Změnový list pro změny dle §222 odst. 4 ZZVZ			
Název a evidenční číslo stavby: Dukelských hrdinů, U Výstaviště, č. akce 1000111		Číslo SO/PS / číslo změny SO/PS:	Číslo ZBV:
Název stavebního objektu/provozního souboru (SO/PS): Vozovky, chodníky - trojúhelník Stromovka - KÚ vozovek a chodníků		111.b / 3	32
Strany smlouvy o dílo č.3/24/5900/009 na realizaci výše uvedené Stavby uzavřené dne 13.05.2024:			
Objednatel: Technická správa komunikací hl. m. Prahy, a.s., Veletržní 1623/24, 170 00 Praha 7 - Holešovice			
Zhotovitel: Společnost „EUROVIA – POHL – Dukelských hrdinů“			
Přílohy změnového listu:		Paré č. Příjemce

PŘÍLOHA - Fotodokumentace		
číslo ZBV	32	Zvýšení únosnosti nestmelených konstrukčních vrstev v ul. U Výstaviště

DUKELSKÝCH HRDINŮ – ZASTÁVKA STROSSMAYEROVO NÁMĚSTÍ

A) VRSTVA ZE ŠTĚRKODRTI V DLÁŽDĚNÝCH CHODNÍCÍCH A BEZBARIÉROVÝCH ÚPRAVÁCH

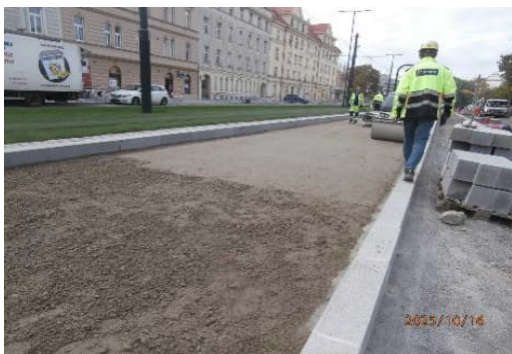
- a) Ve skladbě konstrukčních vrstev dlážděných chodníků bude nahrazena podkladní vrstva z mechanicky zpevněné zeminy tl. 150 mm za vrstvu ze štěrkodrti stejné tloušťky.
- b) Ve skladbě konstrukčních vrstev asfaltových vozovek bude nahrazena podkladní nestmelená vrstva ze štěrkodrti tl. 150 mm za vrstvu ze směsi stmelené cementovým pojivem (SC 0/32, C8/10) stejné tloušťky.

B) VRSTVA ZE SMĚSI STMELENÉ CEMENTEM V ASFALTOVÝCH VOZOVKÁCH

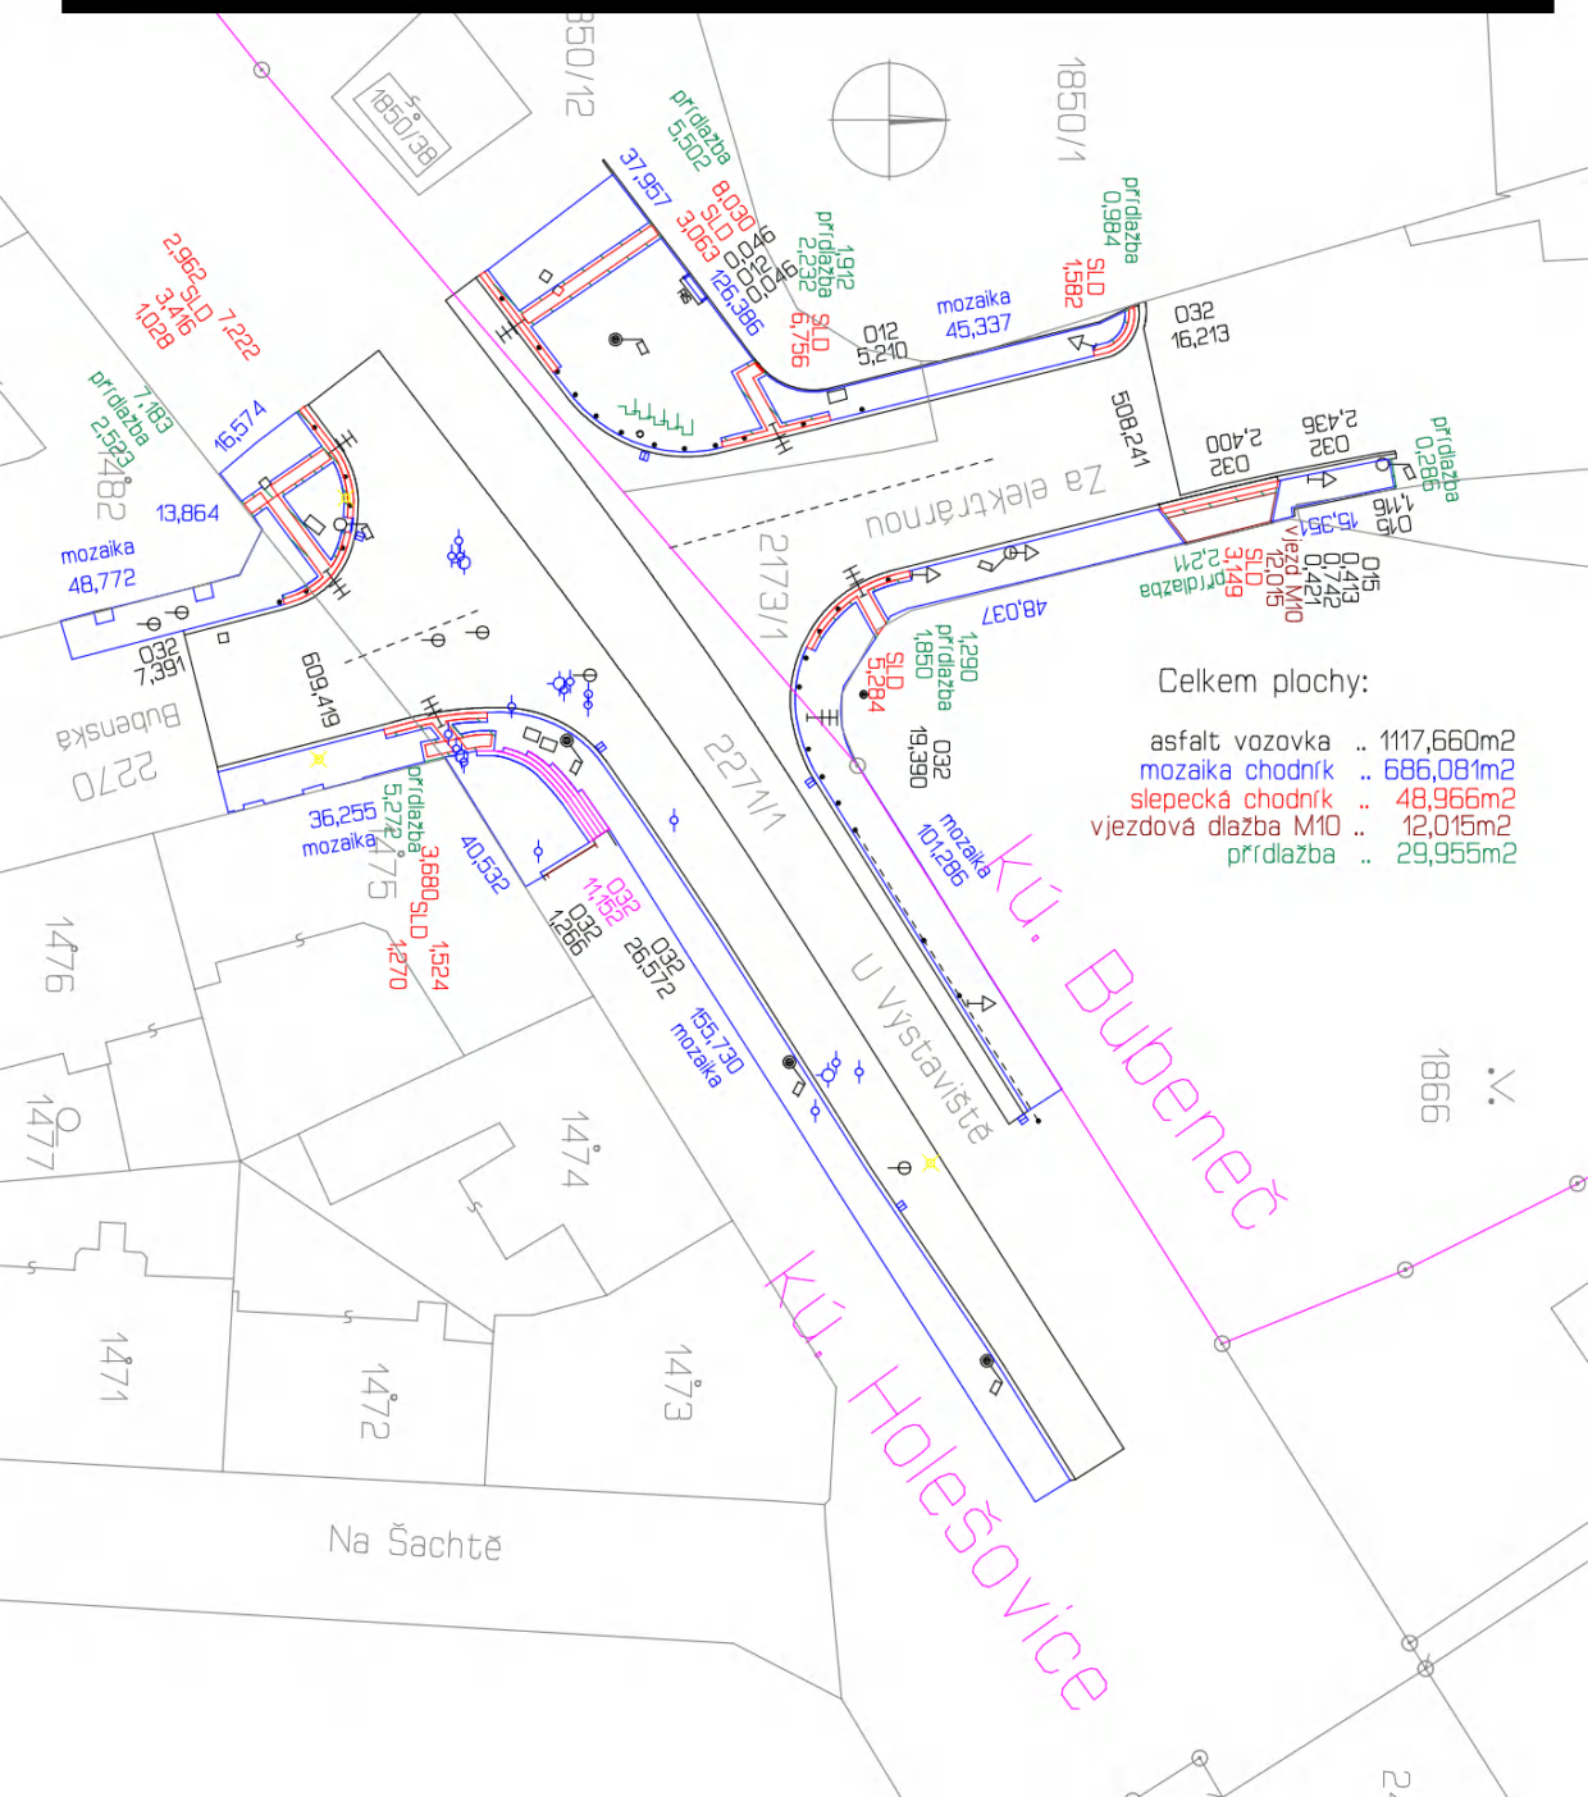
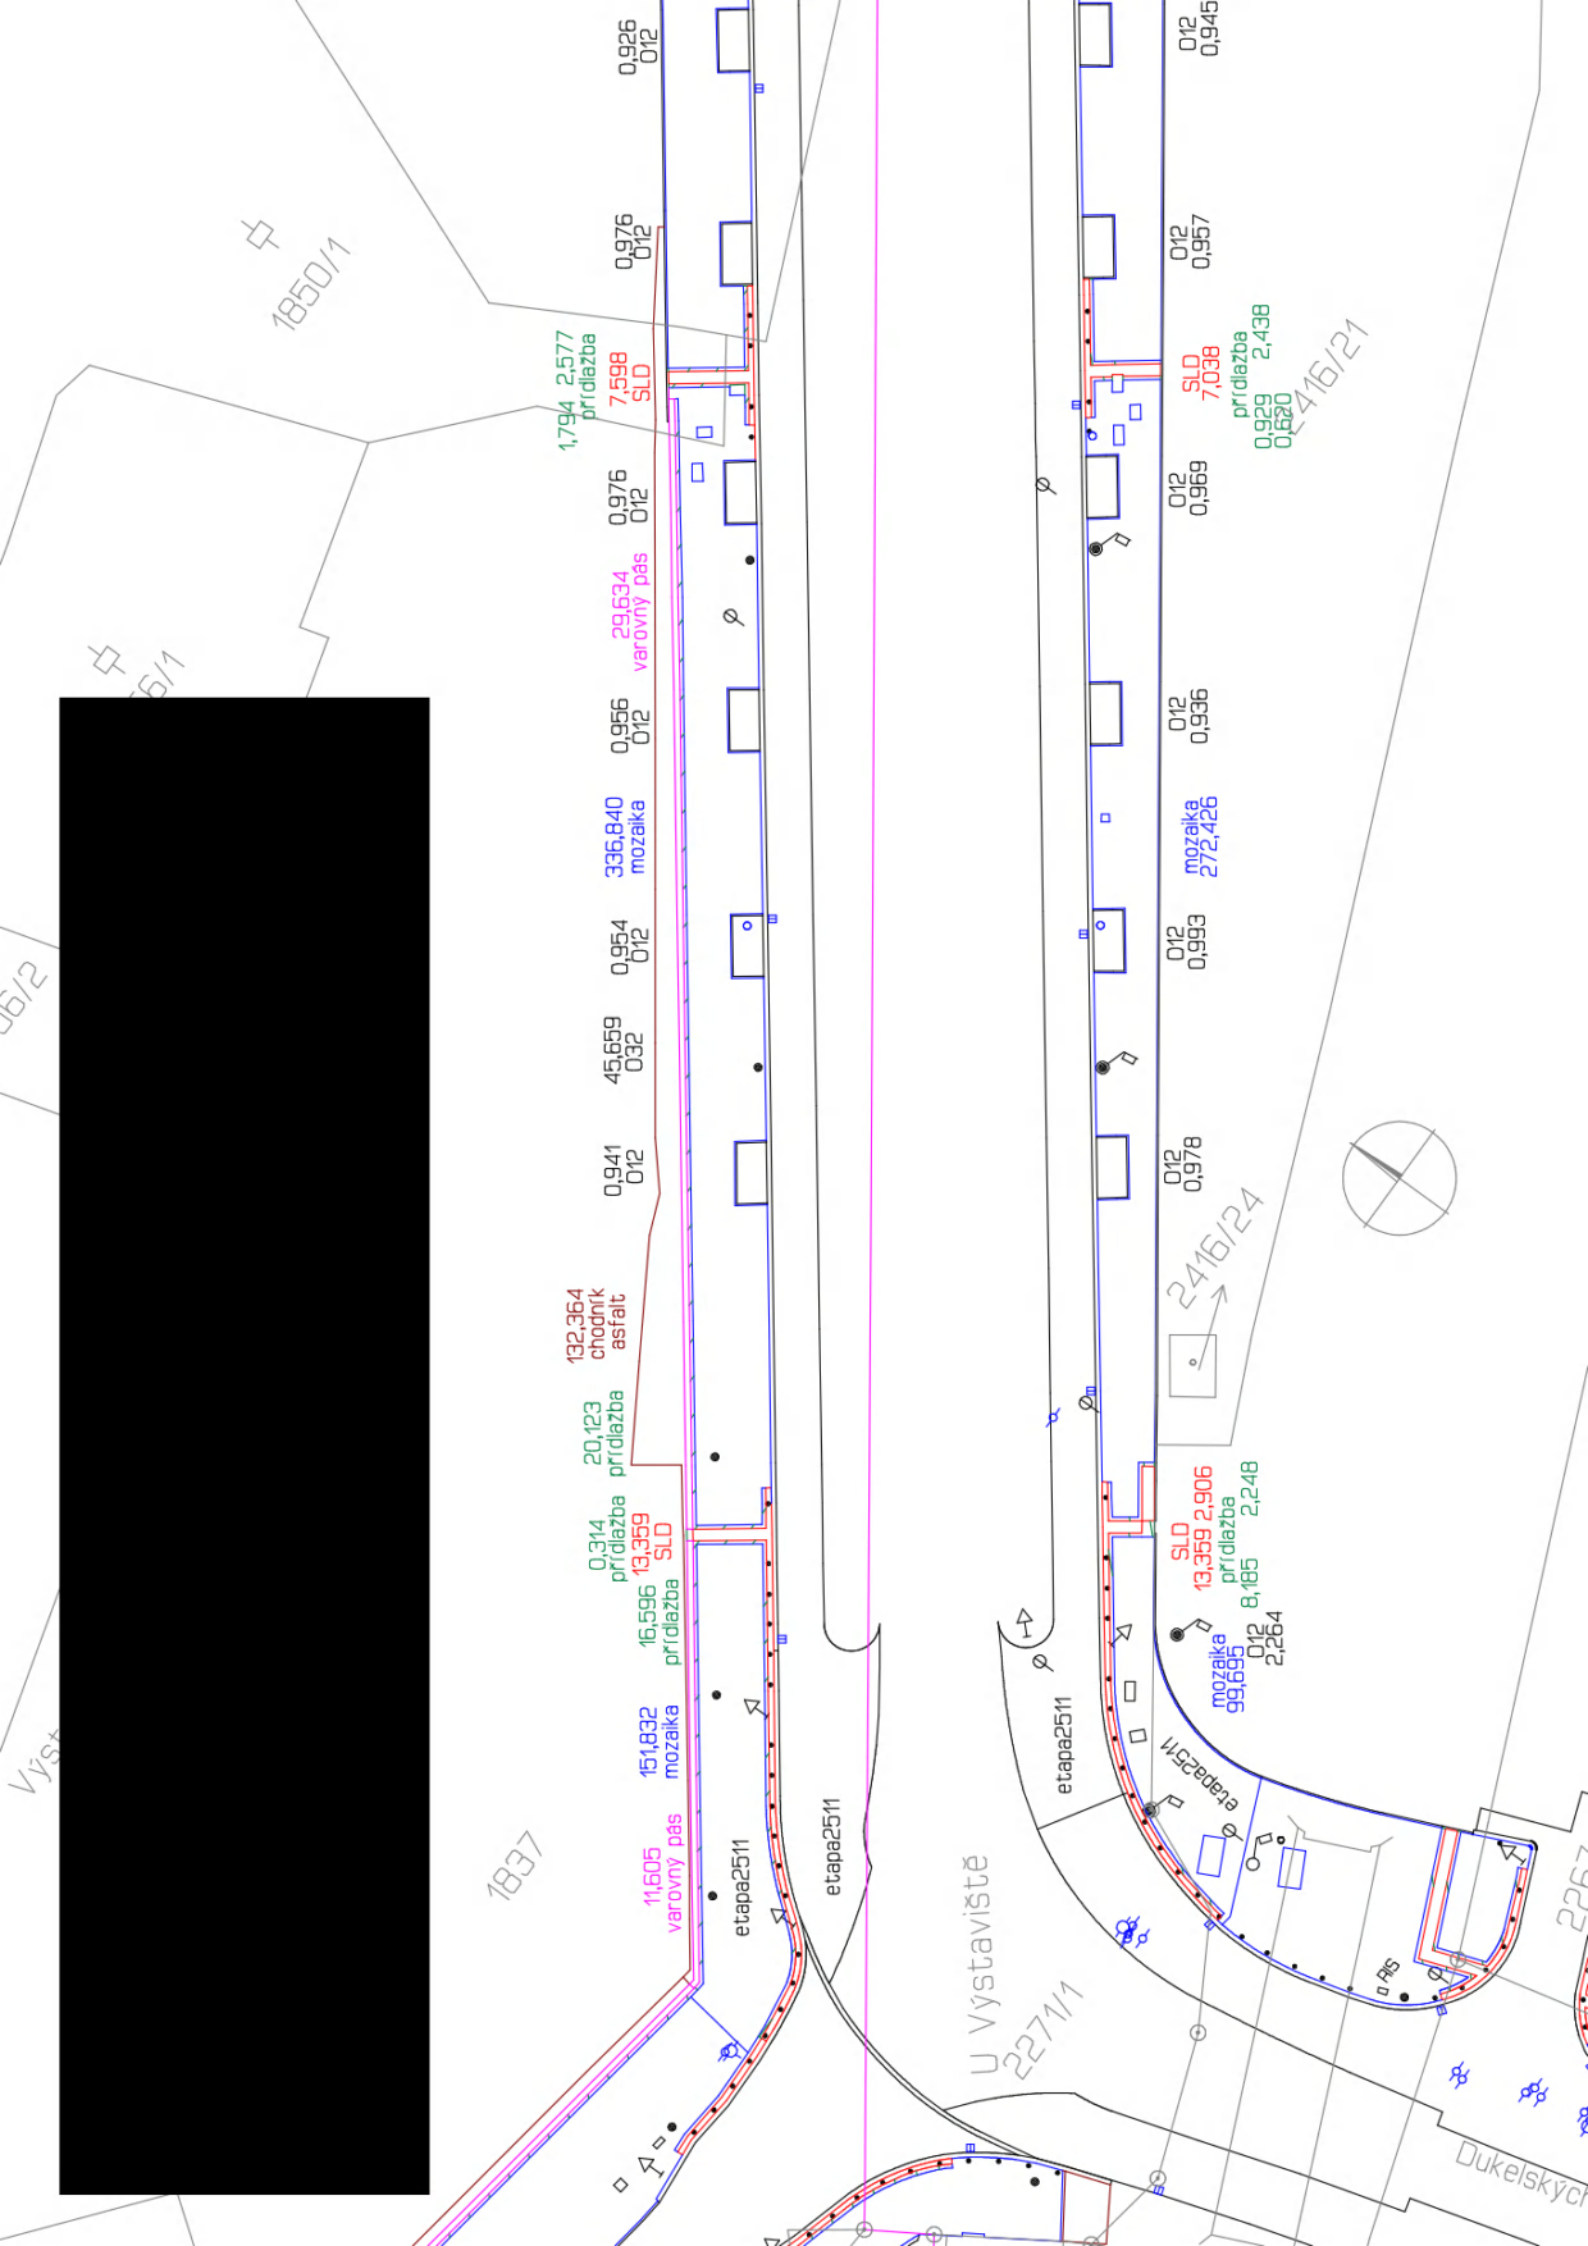
- Za účelem sjednocení tuhosti podkladu a zvýšení homogenity vozovky po předchozí výstavbě trubicích inženýrských sítí (vodovod, přípojky odvodnění) byla do RDS (konkrétně do vzorových řezů) zanesena záměna nestmelené podkladní vrstvy za stmele-

- a) Ve skladbě konstrukčních vrstev dlážděných chodníků bude nahrazena podkladní vrstva z mechanicky zpevněné zeminy tl. 150 mm za vrstvu ze štěrkodrti stejné tloušťky.
- b) Ve skladbě konstrukčních vrstev asfaltových vozovek bude nahrazena podkladní nestmelená vrstva ze štěrkodrti tl. 150 mm za vrstvu ze směsi stmelené cementovým pojivem (SC 0/32, C8/10) stejné tloušťky.

Na základě kladného posouzení a z důvodu zachování plynulého postupu výstavby **vydává Správce stavby Zhotoviteli pokyn** dle Pod-čl. 3.3 Smluvních podmínek ve spojení s Pod-čl. 13.1 a 13.3 a čl. 4.5 Přílohy 1 Smlouvy o poskytnutí služeb (Správce stavby) **k provedení navržené Variace.**
